The Fortifications of Quebec City

REPORT ON THE PUBLIC CONSULTATION PROGRAM

THE FORTIFICATIONS OF QUÉBEC CITY

JUNE 1981

DUFFERIN TERRACE

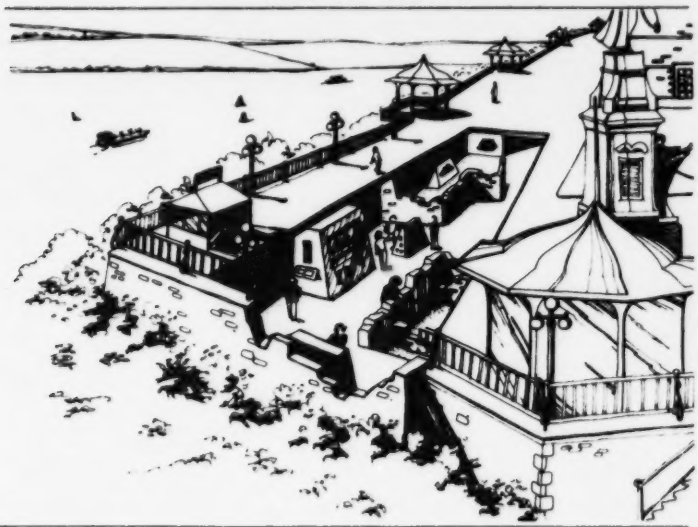
There was almost no opposition to the principle of developing and using the remains of the Chateau Saint-Louis and military works under Dufferin Terrace for interpretation purposes. The presentation of the project at the Esplanade powder magazine succeeded in emphasizing the archeological importance of these remains, and it was a surprise to many to discover the historical treasure that exists under the feet of those walking on Dufferin Terrace.

Along with their approval, most people made comments on the importance of ensuring that the proposed initiative and the present use of the terrace are compatible. Although these considerations were clearly specified when the development option was formulated, additional restrictions were suggested regarding the form the development should take and its possible impact on the use of the terrace. The presentation sketch, which shows the terrace "ripped open", perhaps added to the confusion. Even when they did not feel the development of the remains and the use of the terrace were incompatible, most people nevertheless stressed the absolute necessity of safeguarding the appearance and function of the terrace. It was seen as a special place for walking and meeting people, which recreates the atmosphere of the nineteenth century. For this reason, almost everyone opposed any development which would disturb its character.

THE ARTILLERY PARK SECTOR

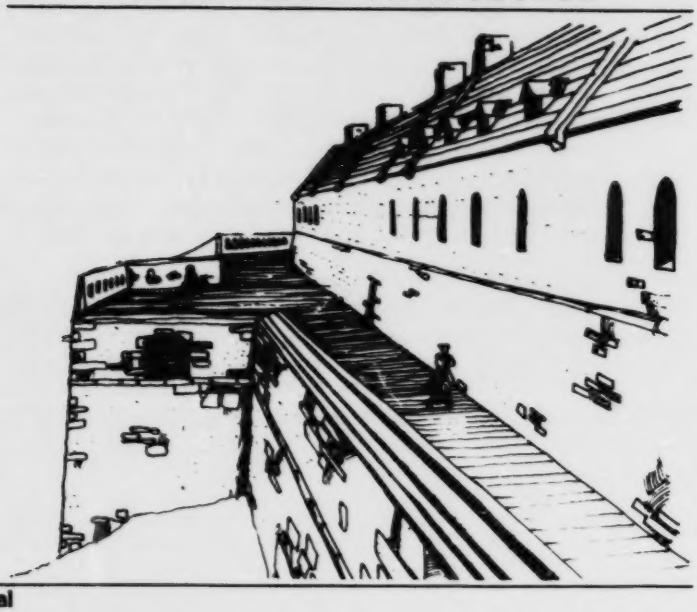
Of the various proposals for development presented, the restoration of the New Barracks and the tenaille of Artillery Park is the least controversial (along with the renovation of the Saint Louis bastion and curtain). This restoration is generally not perceived as new project, but rather as a continuation of the Artillery Park restoration project. That explains why a number of people complain about the relative slowness of work in this sector, and express regret that the redevelopment has been delayed by a question of jurisdiction which is preventing the speedy relocation of the Hôtel Dieu parking facility.

Because there is no question of reconstructing vanished structures, and because the restoration of the tenaille and the New Barracks is already included in a current project, nearly all the respondents agreed that these should be given priority attention; they did not anticipate that the proposed work would give rise to any conflicts or adverse effects. This explains why many suggestions to facilitate its realization were offered.

Recent renovation work on Côte Samson and its importance for vehicular traffic in this sector leads some to question the need for abolishing this link between Upper and Lower Town, since the major components of the Fortifications redevelopment in this sector could be carried out without affecting the Côte.

THE COTEAU DE LA POTASSE DEMI-BASTION

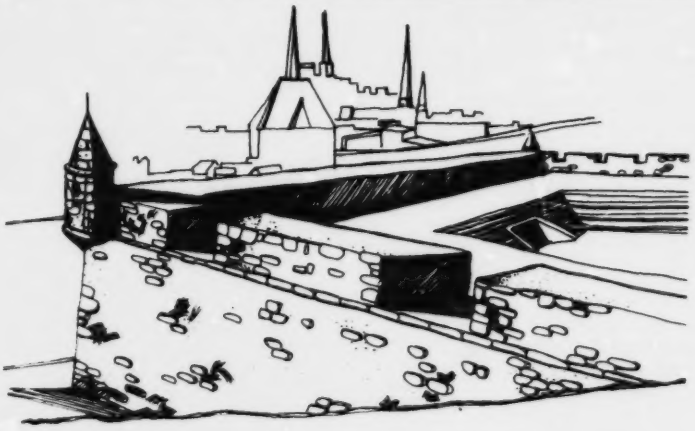
and, on the other hand, it dovetails with the previously approved goals of conservation, development and interpretation. Some of those answering the questionnaire would prefer, if possible, that the outworks be reduced in scope, but did not state why.

LA PORTE PRESCOTT
(Côte de la Montagne)

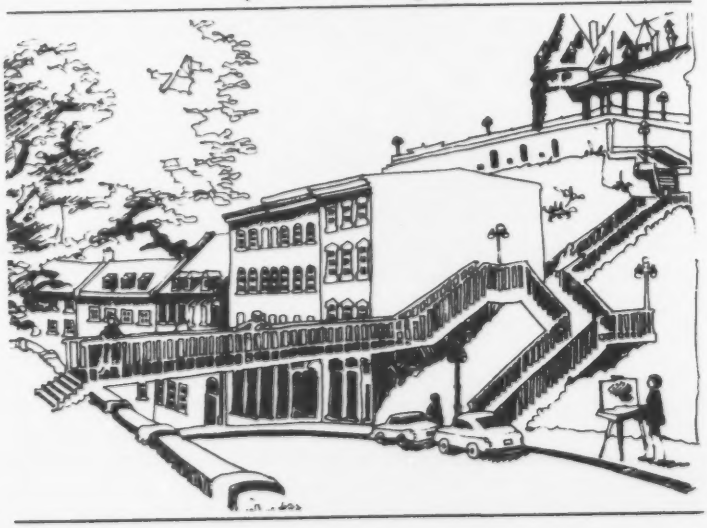
L'illustration qui figure dans l'hypothèse de mise en valeur, soit une passerelle s'inspirant de l'escalier et faisant le lien entre la terrasse Dufferin et le parc Montmorency, a orienté la discussion. Ainsi, le problème de la circulation sur la côte de la Montagne n'a pas été soulevé dans une aussi forte proportion que si le concept avait proposé la reconstruction d'une porte comme dans le cas de la côte du Palais. Les personnes qui ont rejeté l'idée de la passerelle en faveur d'une porte reconstruite se sont prononcées, en général, pour la reconstruction globale de toutes les portes afin de transformer le Vieux Québec en un quartier pour les piétons. D'autres ont mis l'accent sur l'apport esthétique d'une porte dans la côte:

« La passerelle devient alors un objet superflu, peu décoratif et qui fera figure d'anachronisme. »
